■津波シミュレーションの誤りのお詫びと差し替えのお願い

第 3 回検討会の資料 5 や「地区復興まちづくり計画（素案）」でお示ししていた津波シミュレーションは、条件設定が「更なる地盤沈下を考慮した」ものとなっており、県が示した条件「更なる地盤沈下を考慮しない」シミュレーション結果とは異なるものとなっていました。

●復興まちづくりの前提条件を踏まえた津波シミュレーション

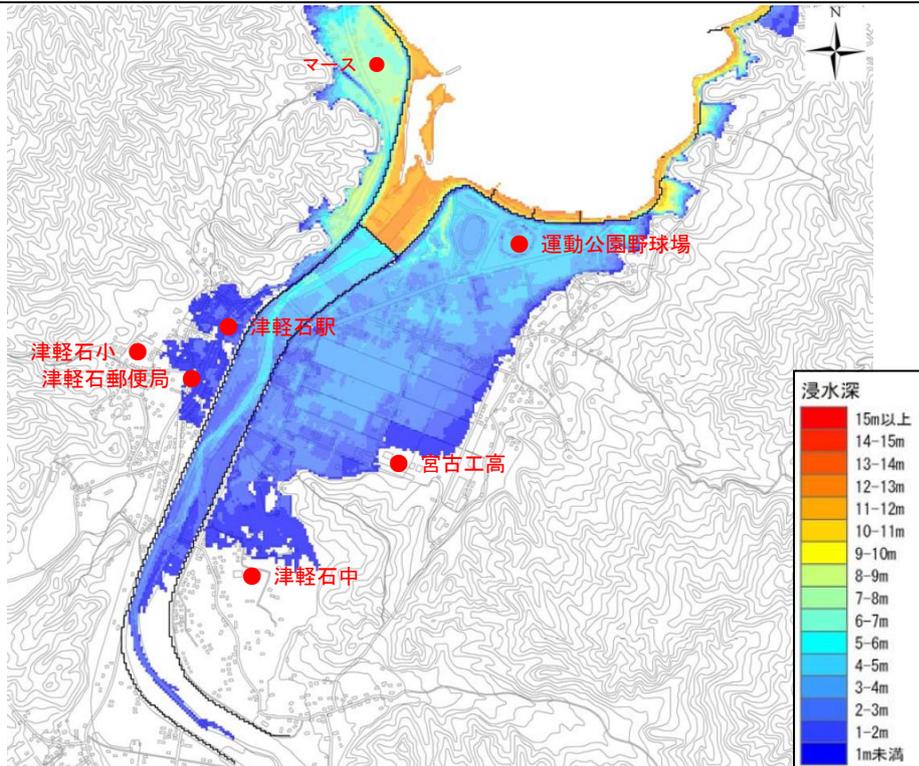
お詫びして訂正させていただきます。

第 3 回検討会資料 5、素案に掲載していたもの

正

●津波シミュレーションの条件

- ・ 県が決定した防潮堤が整備されている
- ・ 東日本大震災が発生した当時の潮位、および津波高
- ・ 東日本大震災による地盤が沈下した状態での地盤高とし、更なる地盤沈下は考慮しない。
